MINISTERIO DE AMBIENTE Y DESARROLLO SOSTENIBLE	INFORME FINAL	 Sistema Integrado de Gestión
	Proceso: Evaluación Independiente	
Versión: 4	Vigencia: 17/11/2022	Código: F-C-EIN-04

EVALUACIÓN AL CUMPLIMIENTO DE CONDICIONES DE ACCESIBILIDAD EN EL MARCO DE LA POLÍTICA DE ATENCIÓN AL CIUDADANO PARA LAS PERSONAS CON DISCAPACIDAD

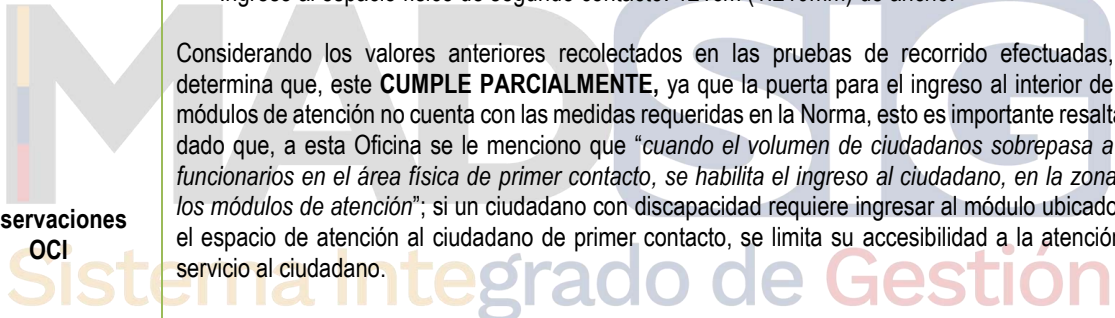
Observaciones OCI	 Fuente: Oficina de Control Interno, 2023.
	Las puertas en el espacio físico de servicio al ciudadano cuentan con tres puertas, con las siguientes características: Puerta de acceso: 105cm (1.050mm) de ancho. Puertas dentro del espacio físico primer contacto: • Ingreso a los módulos de atención: 72cm (720mm) de ancho. • Ingreso al espacio físico de segundo contacto: 121cm (1.210mm) de ancho. Considerando los valores anteriores recolectados en las pruebas de recorrido efectuadas, se determina que, este CUMPLE PARCIALMENTE, ya que la puerta para el ingreso al interior de los módulos de atención no cuenta con las medidas requeridas en la Norma, esto es importante resaltarlo dado que, a esta Oficina se le menciona que “cuando el volumen de ciudadanos sobrepasa a los funcionarios en el área física de primer contacto, se habilita el ingreso al ciudadano, en la zona de los módulos de atención”; si un ciudadano con discapacidad requiere ingresar al módulo ubicado en el espacio de atención al ciudadano de primer contacto, se limita su accesibilidad a la atención al servicio al ciudadano. De igual modo, la puerta de acceso al espacio de segundo contacto, la cual es vidriada y reflejante, carece de indicadores visuales lo que puede afectar el sentido de orientación del ciudadano, como también indica la UCGA dentro de su acción de mejora la cual no se evidenció su implementación. Dentro del recorrido, se realizó pruebas de manipulación de las perillas y/o manijas, en donde se identificó, que para la puerta de acceso del módulo de primer contacto, este elemento no es de fácil manipulación dado que se imprime un mayor esfuerzo para su apertura, mientras que, para la puerta de ingreso al espacio de segundo contacto, se encontró asegurada con llave para su apertura y no contaba con las manijas específicas que indica la Norma para el acceso de las personas con discapacidad, no dando cumplimiento a las indicaciones del criterio en la NTC 6047:2013; conforme a garantizar la autonomía de las personas con discapacidad en el espacio físico de atención al ciudadano.
